From: "5.1,2,e"
Sent: Tue, 14 Mar 2023 14:28:50 +0100
To: "5.1,2,e | De Berg" <5.1,2,e@deberg.nl>
Subject: RE: hotel kavel 1B/niet bouwen in bestemmingsgrens

Van: 5.1,2,e | De Berg <5.1,2,e@deberg.nl>
Verzonden: dinsdag 14 maart 2023 14:10
Aan: 5.1,2,e <5.1,2,e@amsterdam.nl>
CC: 5.1,2,e <5.1,2,e@s-e.eu>; 5.1,2,e <5.1,2,e@s-e.eu>; 5.1,2,e <5.1,2,e@s-e.eu>
Onderwerp: Re: hotel kavel 1B/niet bouwen in bestemmingsgrens

Van: 5.1,2,e | De Berg <5.1,2,e@deberg.nl>
Verzonden: dinsdag 14 maart 2023 9:45
Aan: 5.1,2,e <5.1,2,e@amsterdam.nl>
CC: 5.1,2,e <5.1,2,e@s-e.eu>
Onderwerp: Re: hotel kavel 1B/geluidsrapport

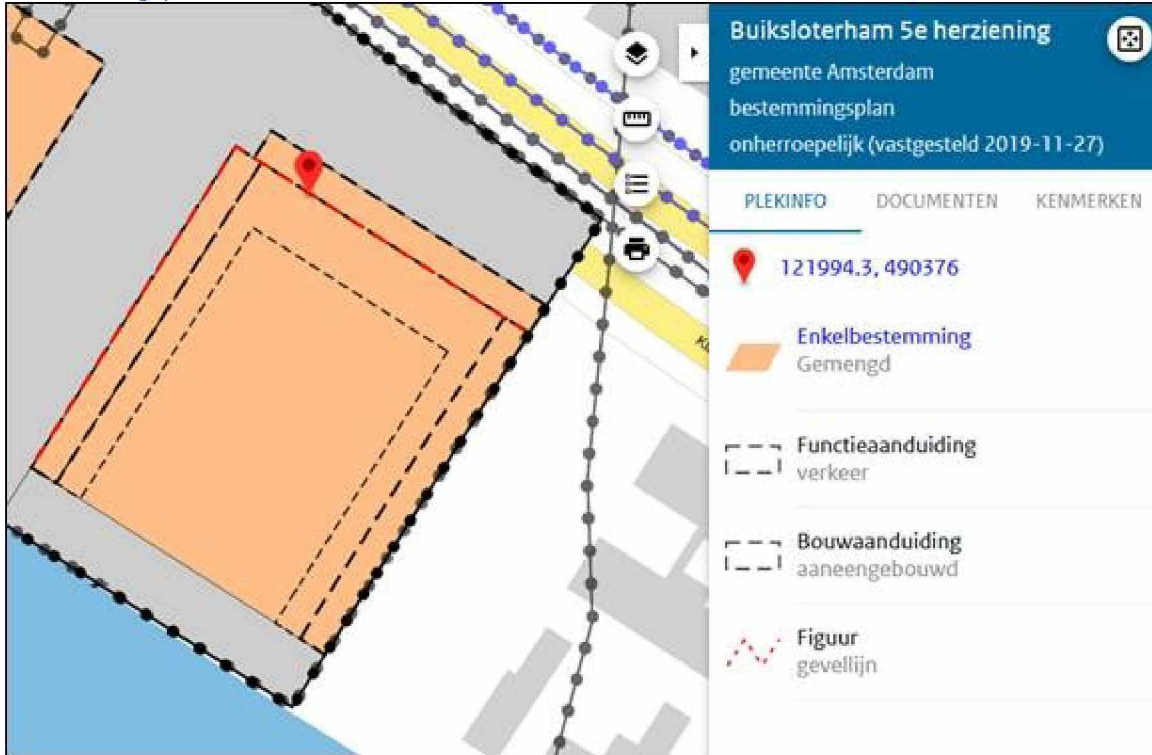
Het hangt er vanaf of de gevellijn (noord en west) gezamenlijk 65% moet zijn bebouwd uit 1 stuk. Of dat voor elk gevelvlak opzichzelf die 65% geldt.

De grens beloopt 58m1 aan de klaprozenwegzijde. En 60m1 aan de westzijde parallel met de westelijke ontsluitingsweg. Aan de Klaprozenwegzijde bestaat het gebouw in de plint uit 3 blokken. Het middenblok 4x 8m1 is uitgelijnd op die grens, maar rechts (kijkend naar de gevel) ligt 13m1 van de noordhoek t.p.v. de plint er gedeeltelijk voorbij, een gelijke gevellengte van 13m1 tot de noordoosthoek ligt juist terug.

Voor dit gevelvlak geldt dan 55%. Maat icm het westelijke gevelvlak (over het deel van de aanvraag) is 100% bebouwd van de gevellijn. Per saldo wordt dan wel voldaan voor het bouwdeel van 1b-1

Ook voor dit voorschrift geldt dat 65 % van de gevel in de bestemmingsgrens moet staan!
Wie dit heeft verzonnen....

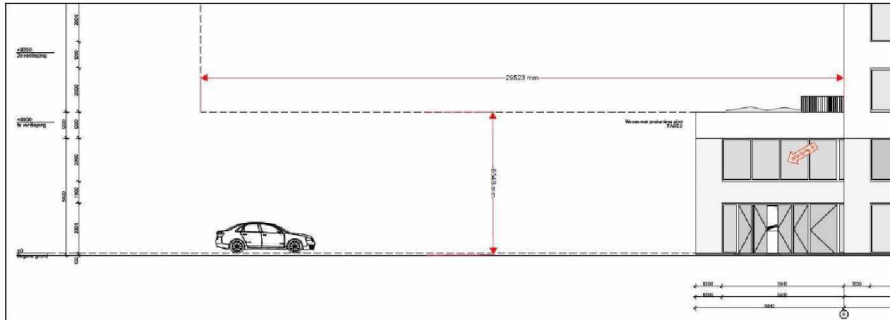
Waar het hieronder ging om het bepaalde in artikel 4, lid 4.2, onder j, geeft het voorschrift onder i de verplichting om de noordwest en noordoostgevel over tenminste 65 % en over tenminste twee lagen op de bestemmingsgrens te positioneren.

De noordwestgevel voldoet wel aan deze eis, maar de noordoostgevel (die immers steeds verder terugspringt) niet.

Aan de verplichtende voorwaarden (65% bebouwing minimaal 2 bouwlagen zoals omschreven onder 4.2 onder i.) wordt obv het huidige ontwerp van Space Encounters voldaan.

Althans, voor zover dezelfde overweging geldt zoals hieronder omschreven mbt j. icm k.

Immers; het bouwdeel tpv 1b-1 (kort gezegd fase 1 bebouwing eerste +/-25m1 van de 60m1 noord-oost bestemmingsgrens) is c.f. bouwregel-aanduiding met het huidige ontwerp zelfs 100% bebouwd over minimaal 2 bouwlagen.

In combinatie met de eerder besproken aanwijzing, zal ook altijd aan deze voorwaarde onder i. worden voldaan omdat een maximale gevelsparing van (in totaal) 12m1 er nooit toe zal leiden dat de 65%bebouwing aan deze grens zal worden onderschreden. Door deze maximale onderbreking (van 12m1 over 60m1) aan de bestemmingsgrens, kan dit nooit meer dan 20% zijn vs 80% bebouwd...
